**Verslag huishoudelijke elektrische installatie op laagspanning en zeer lage spanning****Algemeen:**

Referentie: 006-20260429-01	Datum controle: 29/04/2026
Keurder: 006

Eigenaar:	Onbekend	EAN-code:	541448820055828381
Adres installatie:	Stokt 4, 2440 - Geel	Nummer teller(s):	1sag3100651887
		Distributienetbeheerder installatie:	Fluvius
Datum uitvoering installatie: ☐ Vóór 01/10/1981 ☒ Tussen 01/10/1981 en 01/06/2020 ☐ Vanaf 01/06/2020			
Type: ☒ Wooneenheid ☐ Niet-huishoudelijk ☒ PV ☐ Batterij ☐ Laadpaal

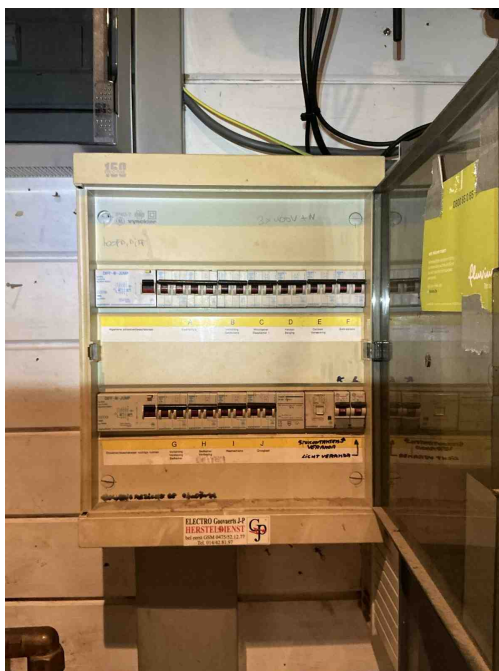
T23 - Het elektrisch materiaal is beschadigd. (Boek 1: 1.4.1.3).
Opmerking: Bord1, lamp slaapkamer 1

B26 - Het elektrisch bord kon niet gedemonteerd worden (Boek 1: 5.3.5.1).
Opmerking: Omwille van beschadiging aan de linkse schroef aan de bovenzijde kon het bord niet geopend worden.

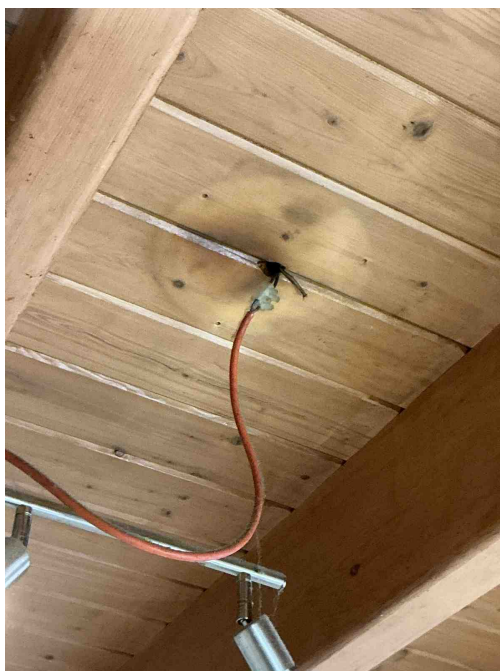
B04 - De aanduiding van de kringen, klemmen en/of schakelapparatuur ontbreekt, is onjuist of is onvolledig (Boek 1: 3.1.3.1/5.1.6.1).
Opmerking: Bord2

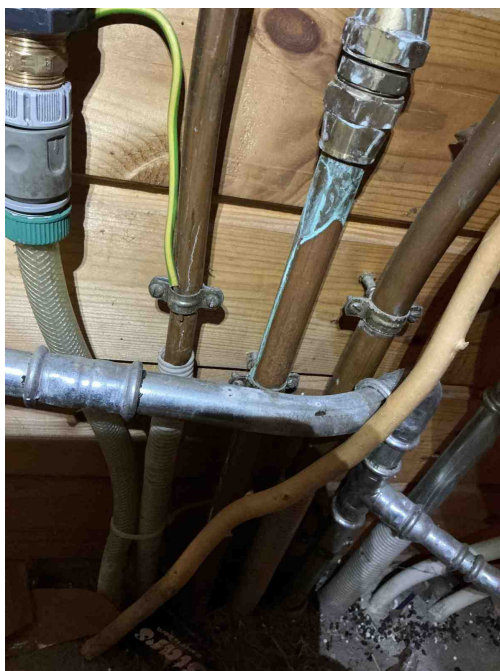
C26 - De verbindingen zijn niet gebeurd in borden, in aftakdozen, aan de klemmen van contactdozen, schakelaars of in de verlichtingstoestellen (Boek 1: 5.2.6.1).

Opmerking: Badkamer

C21 - Het gebruik van geleiders van het type VOB, zonder bijkomende afscherming is niet toegestaan (Boek 1: 5.2.9.6).

Opmerking: Badkamer

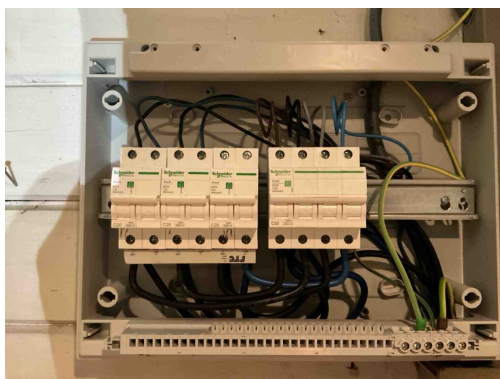
E04 - De continuïteit van de (hoofd)equipotentiale verbindingen is niet gegarandeerd (Boek 1: 5.4.4.1 / 5.4.4.2).
Opmerking: Niet aangesloten met de juiste klem
